CHEMISES ET PISTONS
203 - 403
ET DÉRIVÉS

**Comment procéder au remplacement
des Chemises et Pistons sur moteurs
203 - 403
pour réaliser une réparation correcte
et durable**

MODIFICATIF N° 1
A LA
NOTICE "CHEMISES ET PISTONS"

Fig. 6

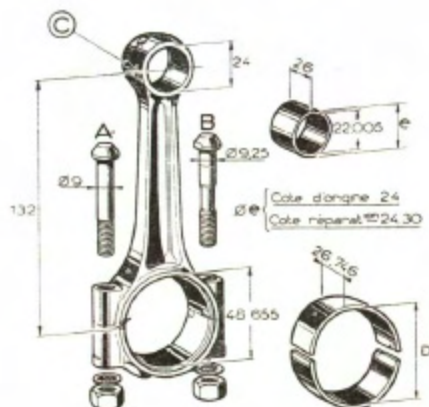
Page 4 - Figure 6 :

Le repère est marqué sur la tête de bielle
au lieu du pied de bielle.
